Tilsynsrapport

Kommune	Halsnæs Kommune
Sags id.	13.02.00-K08-3-24
Vandværk	Halsnæs Vandforsyning
Jupiter id	83828
Tilsynsdato	7. juni 2024
Repræsentant vandværket	David Ipsen (driftschef)
Tilsynsførende	Louise Just Johansen

INDVINDING			Skema 5.9		
BORING: Lynæs Kildeplads			DGU NR.: 185.083 L4

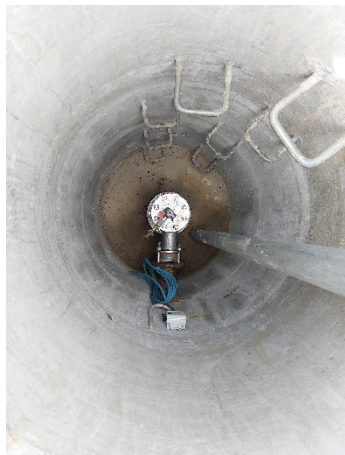
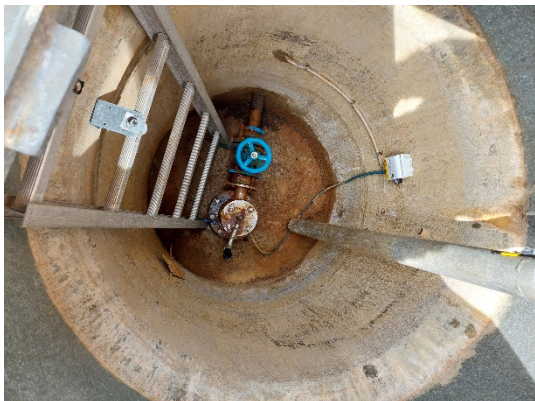
Bemærkninger: Der var ikke tætnet omkring forerør og afgangsrør.

Bundpakningen var løs i venstre side af overgangen mellem boringshus og bundplade.

Der sås mange snegle, græs og snavs inde i boringen. Pakningen skal efterses og skiftes for at sikre boringen mod indtrængende dyr.

INDVINDING			Skema 5.11		
BORING:			DGU NR.: 185.013 L1

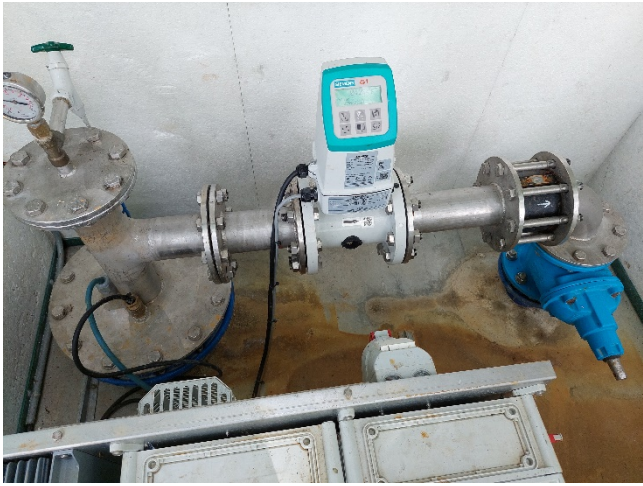
Bemærkninger: Brønden er fugtig i bunden, og der ses tegn på vandindtrængning 10-15 cm over gulv. Bundflancen på forerørsafslutningen er meget tæt på gulv.					
BORING / BRØND					
Mærkning af boring (DGU nr.):	Ja: x	Nej:	God: x	Acceptabel:	Dårlig:
Pejlemulighed:	Ja: x	Nej:	God: x	Acceptabel:	Dårlig:
Angivelse af pejlepunkt: Top pejlestuds					
Prøvetagningsshane:	Ja: x	Nej:	God: x	Acceptabel:	Dårlig:
Vandtæt aflukning af borerør:	Ja: (x)	Nej:	God:	Acceptabel: x	Dårlig:
Udluftningsstuds afsluttet over terræn:	Ja: x	Nej:	God: x	Acceptabel:	Dårlig:
Udluftning nedadvendt m. insektnet:	Ja: x	Nej:	God: x	Acceptabel:	Dårlig:
Bemærkninger: Der ses meget rust/okker i bunden af brønden.					
RÅVANDSLEDNINGER					
Samlet længde:					
Alder på indpumpningsanlæg:					
Materiale:					
Bemærkninger: Boringen forventes nedlagt indenfor 3-5 år

INDVINDING			Skema 5.15		
BORING: Grønnesse Kildeplads			DGU NR.: 186.867 G3

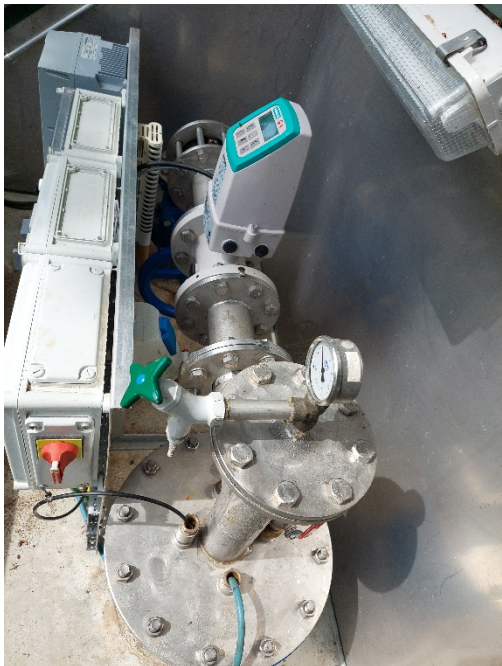
Låg-alarmen var i stykker, den blev holdt kunstigt nede med en strips, så der var ingen effekt på indpumpningen, når låget blev åbnet.

Der var snegle og tegn på at der havde været en gnaver i boringshuset. Der bør tættes omkring rørgennemføringerne i bundpladen, hvor det ikke allerede er sket. Derudover bør tætningslisten mellem bundpladen og boringshuset efterses og skiftes, hvis det vurderes nødvendigt.
